Betr.: Beteiligung der Behörden gem. § 4 Abs.1 BauGB  
Ihr Schreiben vom 26.03.2015  
hier : 7. Änderung des Bebauungsplanes E 30/2  
– Fulkskuhle –

**Kommunale Bauleitplanung der Stadt Emmerich am Rhein;  
Bebauungsplan Emmerich am Rhein; Nr. 30/2 – Fulkskuhle -7. Änderung:**

### **Bebauungsplan Nr. E 30/2 - 7. Änderung, Fulkskuhle**

Anlage 2: Bilder mit ein skizzierten Sichtdreiecken

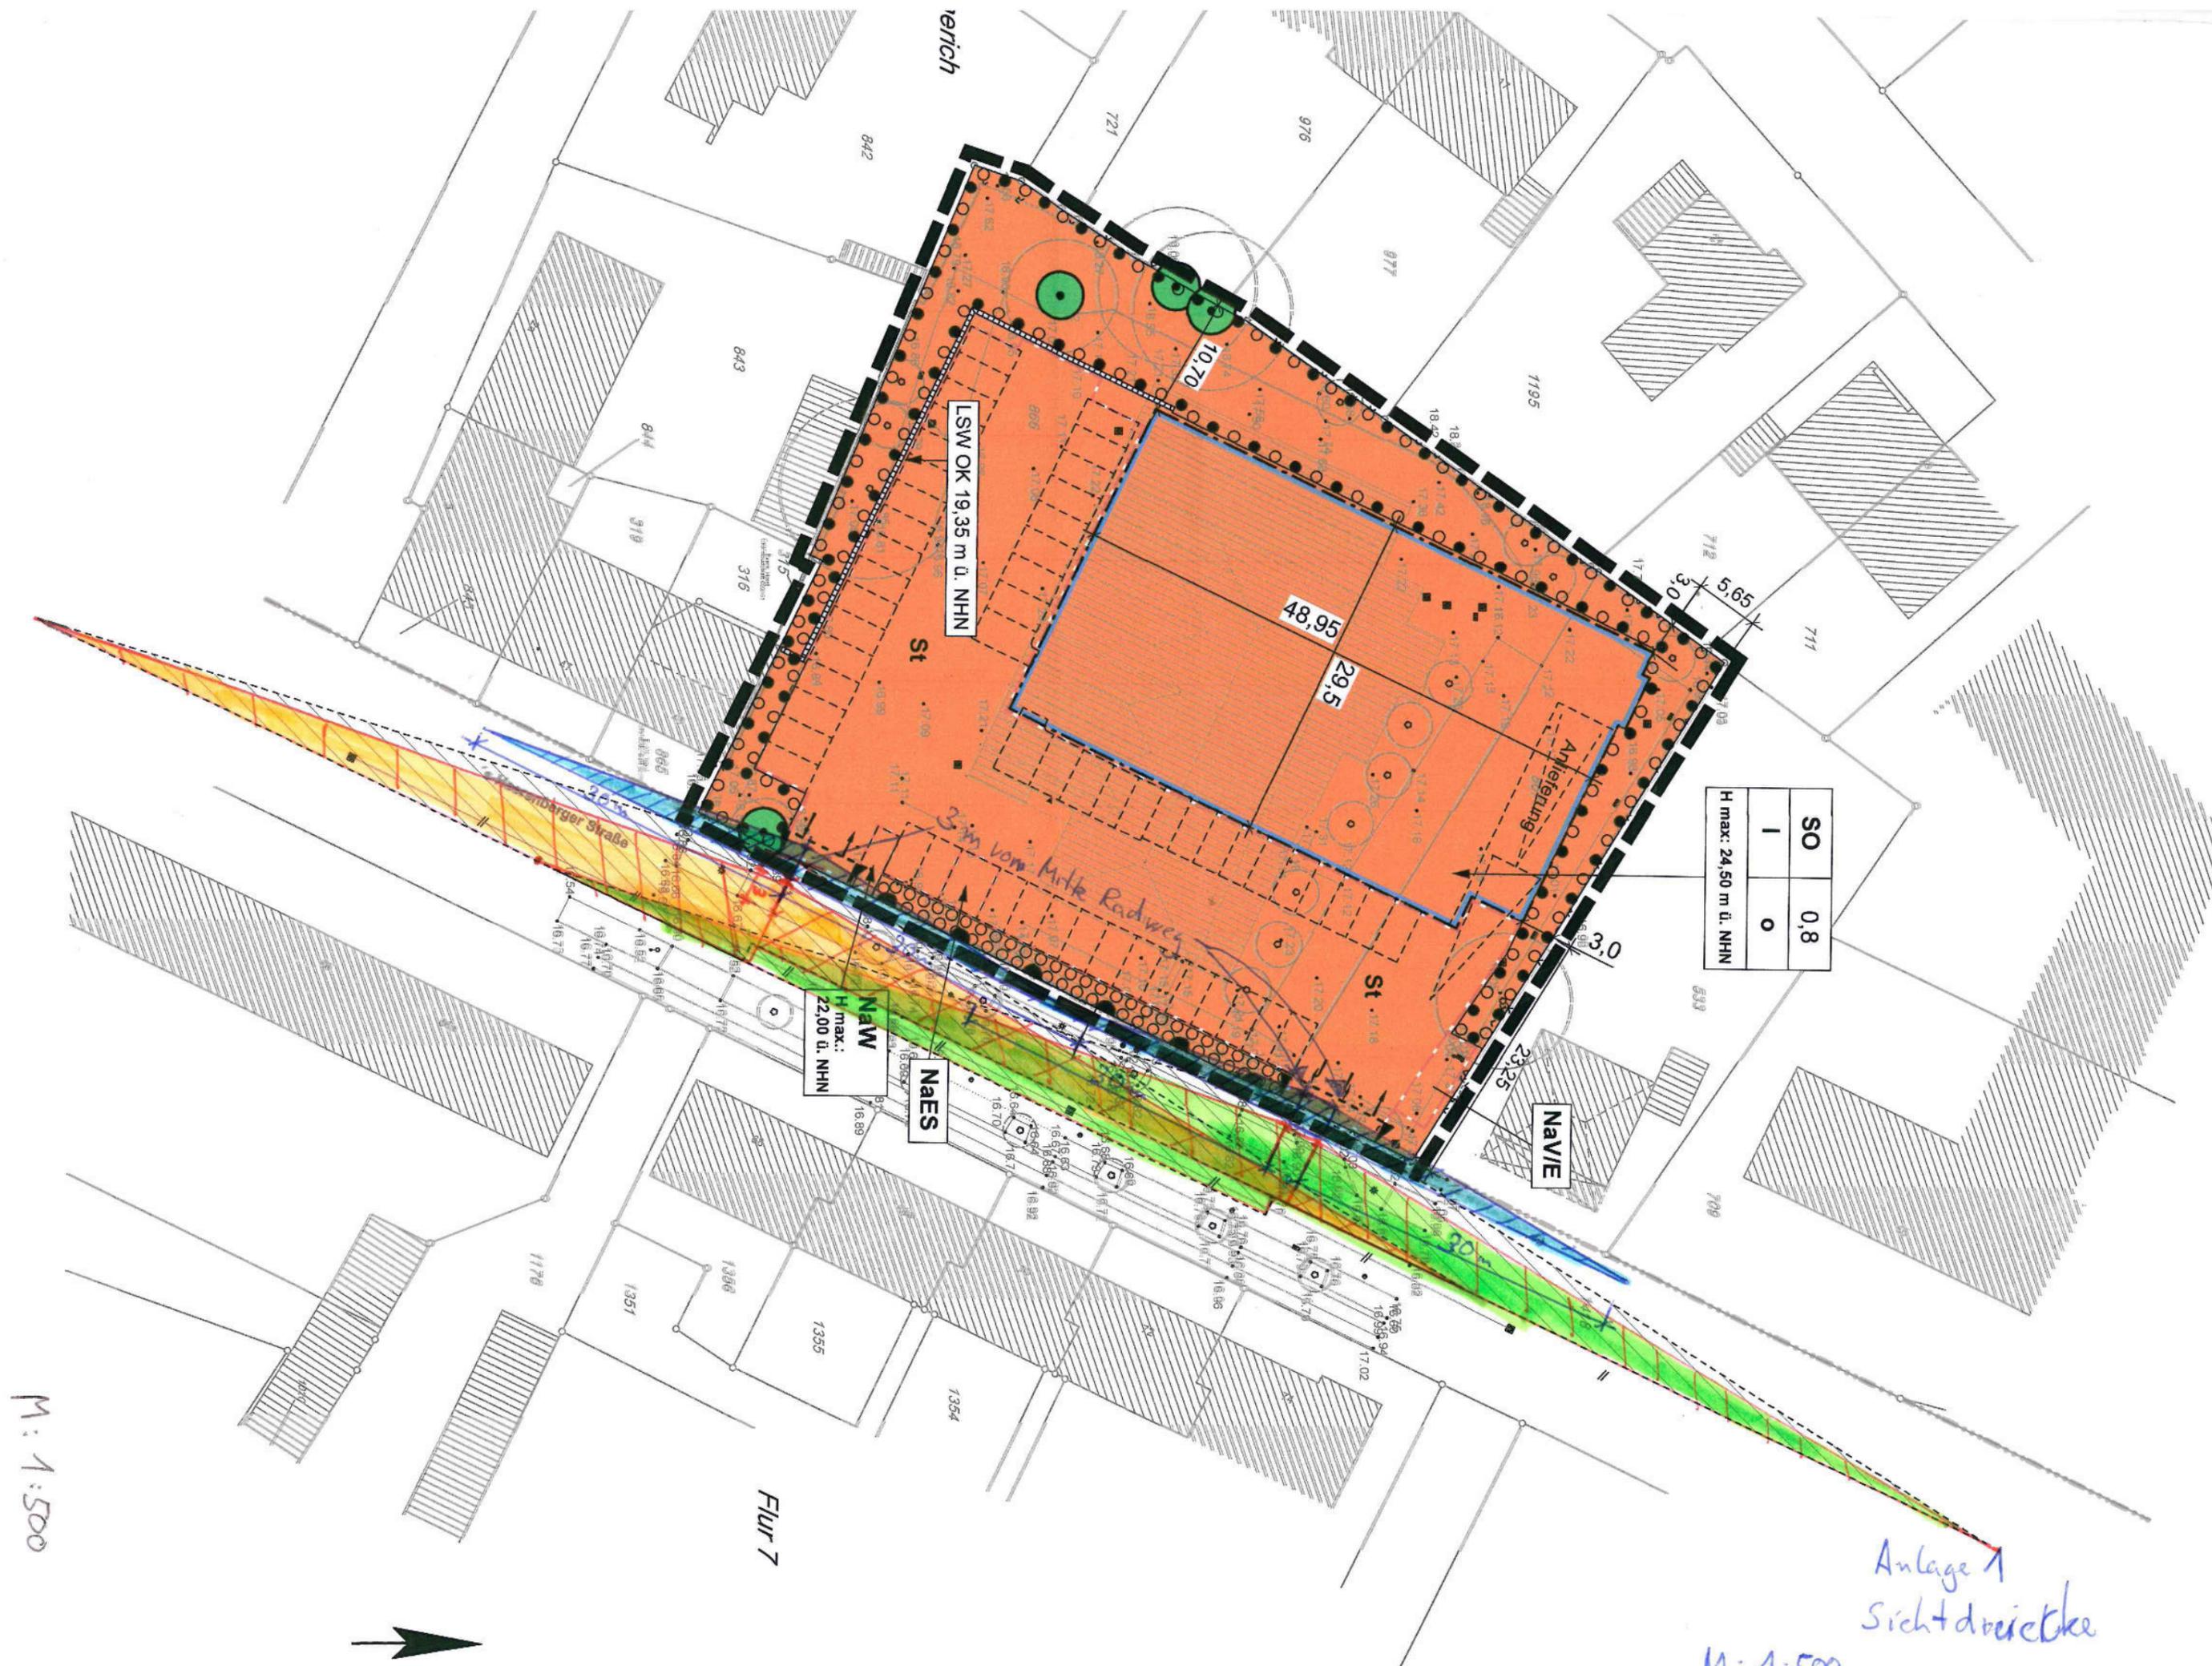
Nach zeichnerischer Prüfung und Überprüfung vor Ort, wurde festgestellt, dass der bestehende Zaun und Toranlage an der 's-Heerenberger Straße die Sicht auf die Radfahrer sehr stark einschränken. Es wird gefordert, ein Verbot von Einfriedungen und Einbauten entlang der 's-Heerenberger Straße, die eine Höhe von 80 cm über Grund übersteigen und 2,50 m unterschreiten, einzutragen. Bei der Einhaltung eines Abstandes zwei Metern zur Grundstücksgrenze, entlang der s-Heerenberger Straße, kann diese Höhenbegrenzung entfallen, weil die Sichtdreiecke (Die blauen Dreiecke nach Anlage 1) nicht mehr tangiert werden. Gleichzeitig verbessert sich dadurch auch die Sichtbeziehung auf weiter entfernte Kraftfahrzeuge auf der 's-Heerenberger Straße.

Anlage 1  
Sichtdreiecke  
M: 1:500

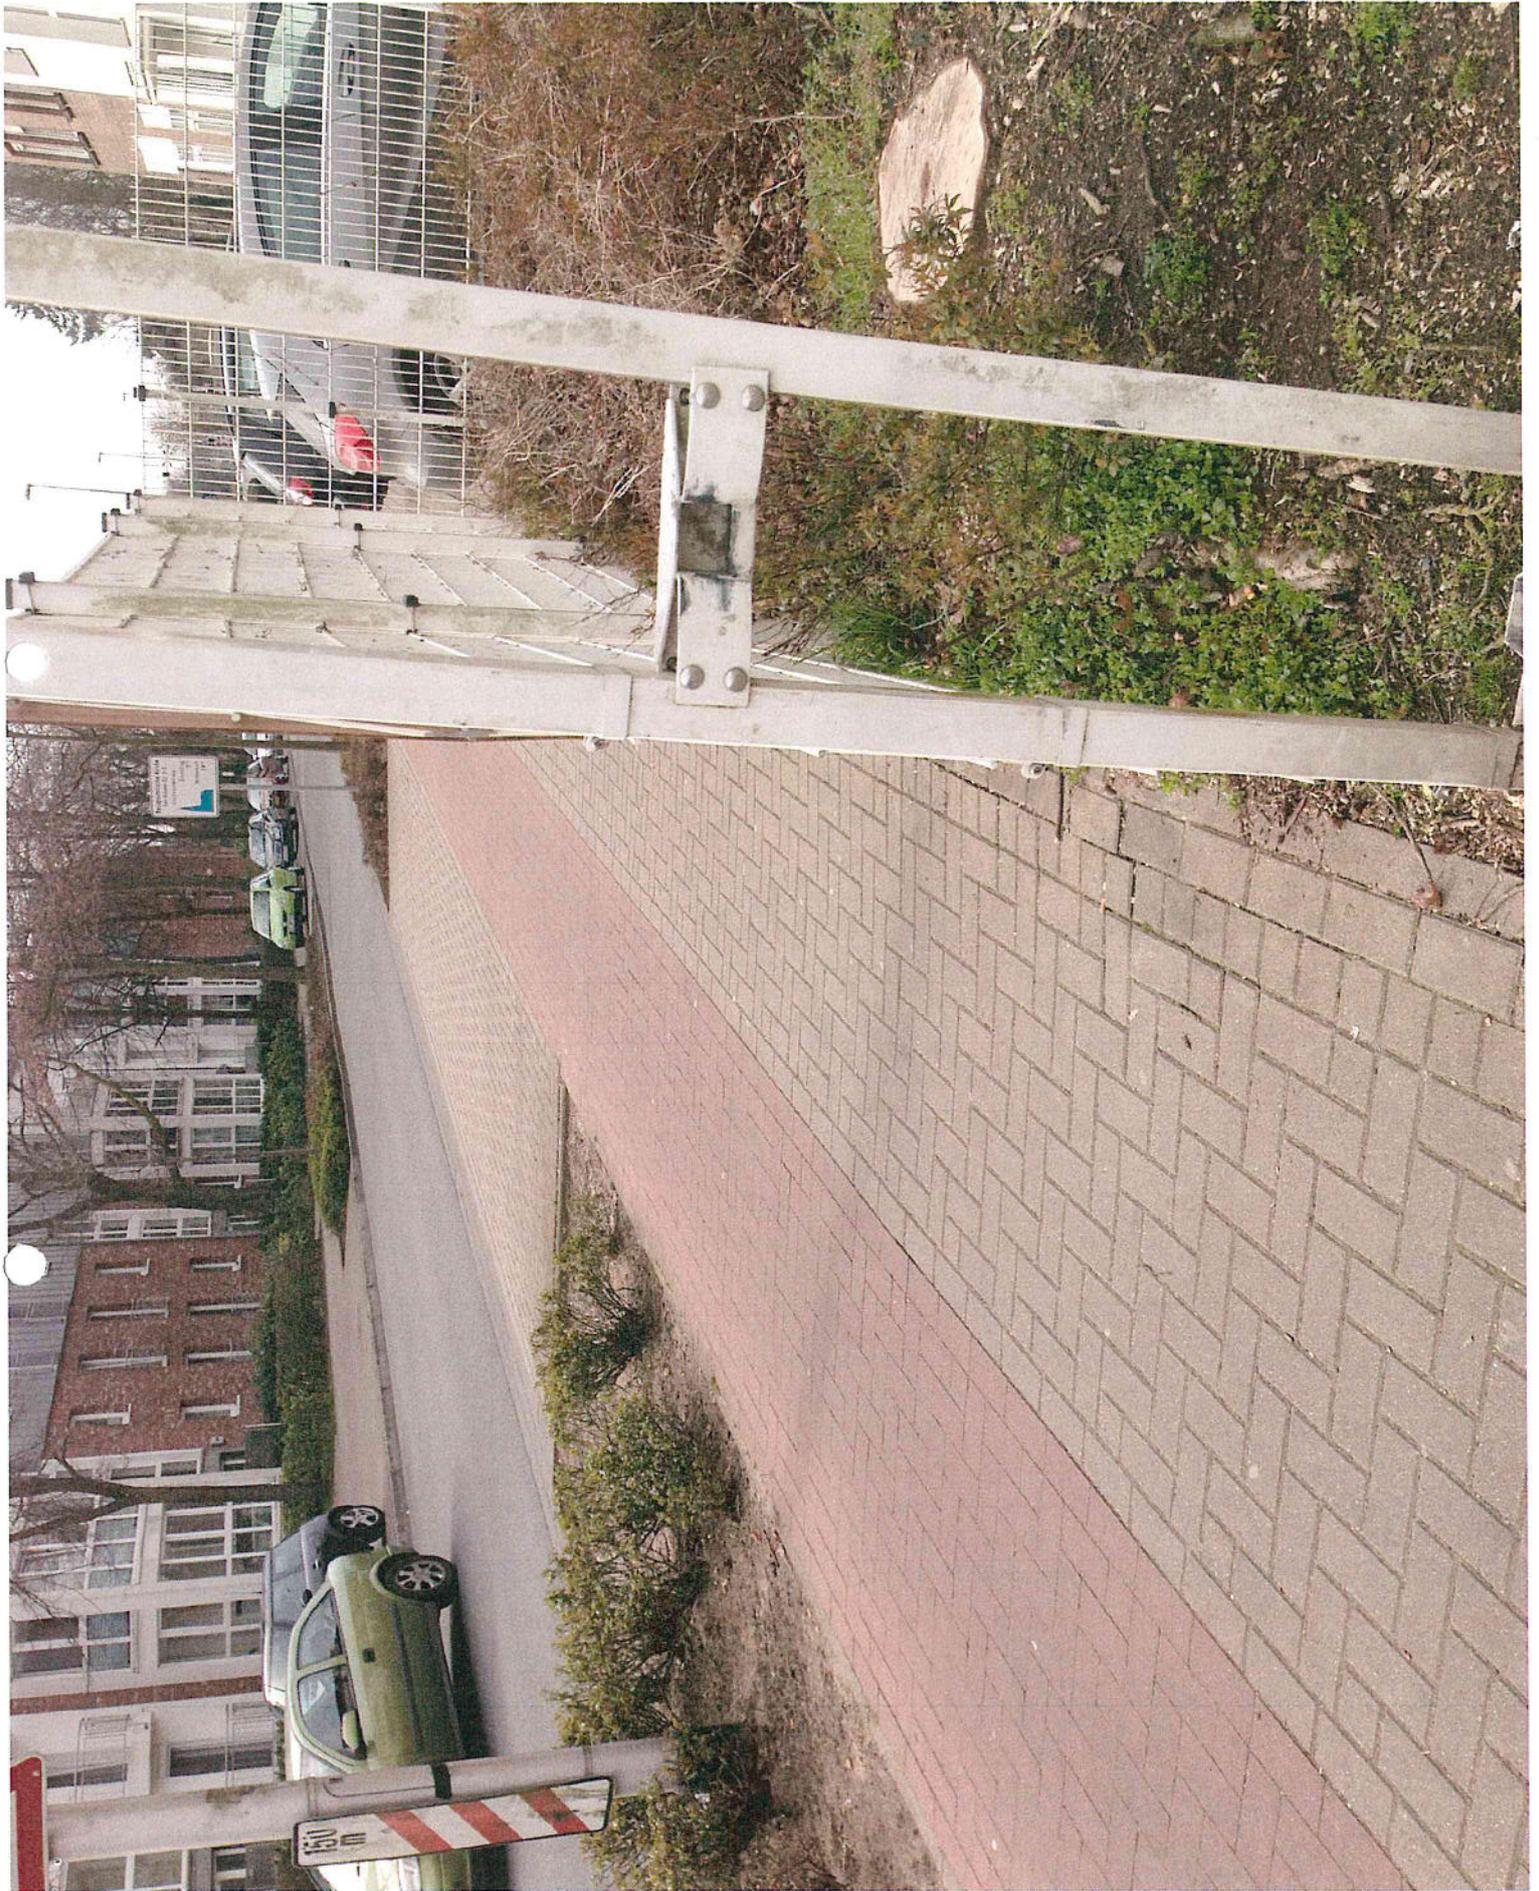
Die Sichtdreiecke sind im B-Plan fehlerhaft dargestellt. Sie müssen für jede Ausfahrt an zwei Stellen nachgewiesen werden, und nicht wie bisher eingetragen nur an einer Stelle. Der Nachweis hat nach der RAST 06 drei Meter vor dem Radweg und anschließend mit drei Meter Abstand zur Straßenkante zu erfolgen.

Dabei wurde festgestellt, dass bei der nördlichen Zufahrt der Blick in Richtung Süden und bei der südlichen Zufahrt in Richtung Norden durch die parkenden Autos an der 's-Heerenberger Straße eingeschränkt wird. (Grüne und orangene Dreiecke nach Anlage 1). Demnach müssten diese, zwischen den Zufahrten gelegenen, Parkplätze gesperrt werden, um die erforderlichen Sichtfelder nach der RAST 06 einhalten zu können.

Es wird vorgeschlagen, dem Antragsteller nur eine Zufahrt mit Ein- und Ausfahrtsrechten zu gewähren. Die zweite Zufahrt sollte auf das Einfahren auf das Grundstück beschränkt werden. Gegenfalls könnte man an dieser Stelle für das Anlieferungsfahrzeug eine Ausnahme für das Verlassen des Grundstücks gewähren, weil es über eine höhere Sitzposition verfügt und über die parkenden Fahrzeuge hinweg sehen kann.

Denkbar wäre auch eine Zu- und eine Abfahrt, damit die Ein- und Ausfahrtverkehre entflechtet werden und der Eingriff in die öffentlichen Parkplätze möglichst gering wären.
